ZMĚNA PROJEKTOVÉ DOKUMENTACE 01/2021

OBNOVA WINTERIZOVÝCH AUTOMATICKÝCH MLŇNÝ
PRO VÝCHODOČESKOU GALERII V PARDUBICÍCH

Řez příčný A2, A3 - návrh

D.1.1.27

ŘEZ PŘÍČNÝ A3

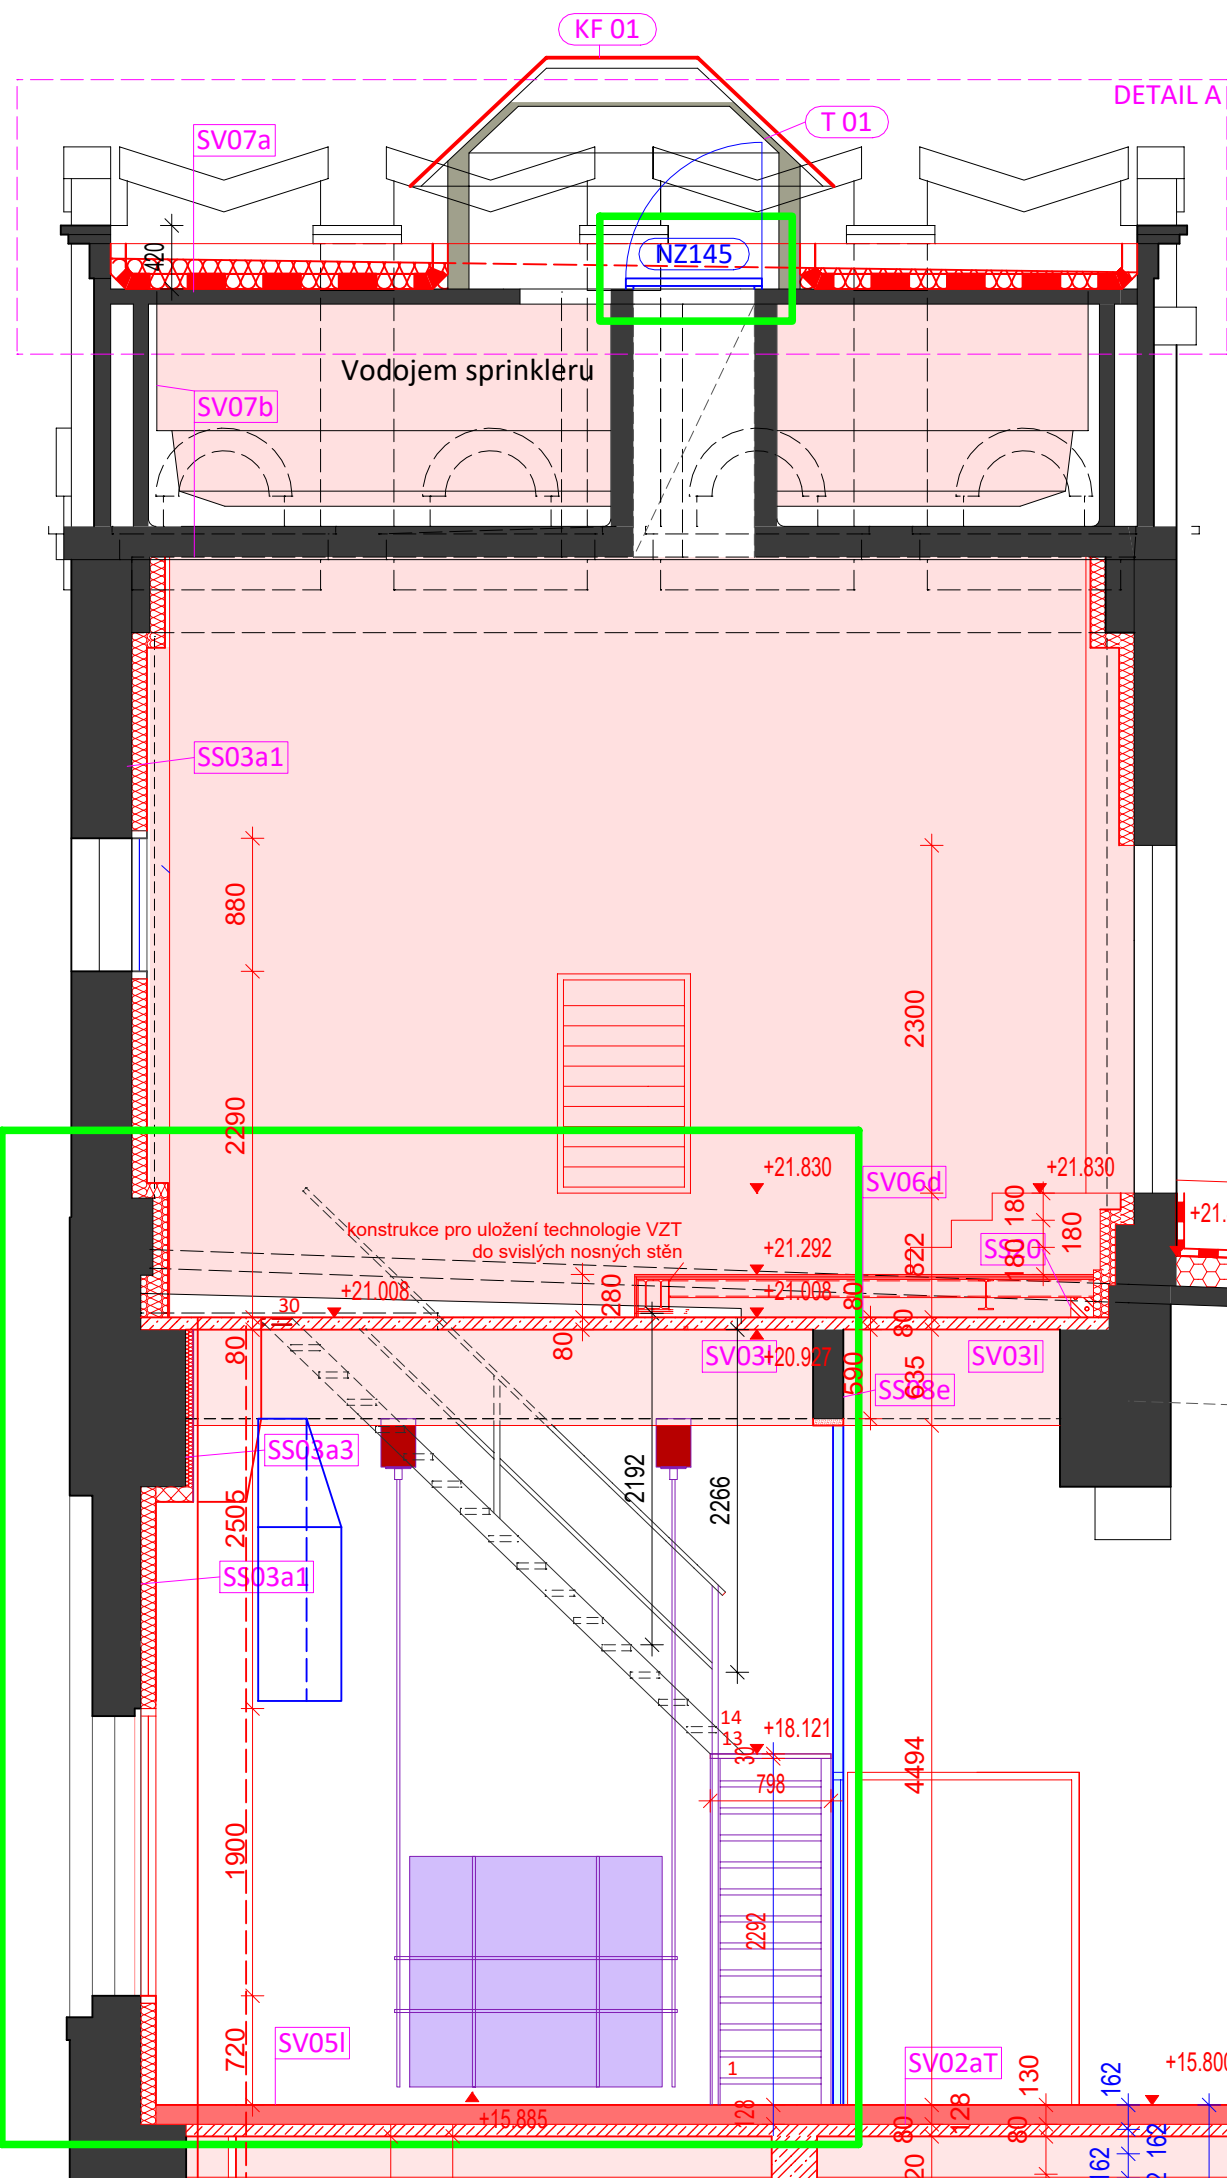
stavba
2254+2280=4534 rozdíl 4mm
osadit kamenné stupně na žb desku

2122+1882=4004 rozdíl -16mm
0.64 mm na schod
rozdíl na podestě je -8mm
0.64 mm na schod

1622+1555=3177 rozdíl +2mm
rozdíl na podestě je -2mm
horní podestě 0mm

2243+1810=4053 rozdíl -27mm
1.08 mm na schod
rozdíl na podestě je -17mm
1.21 mm na schod
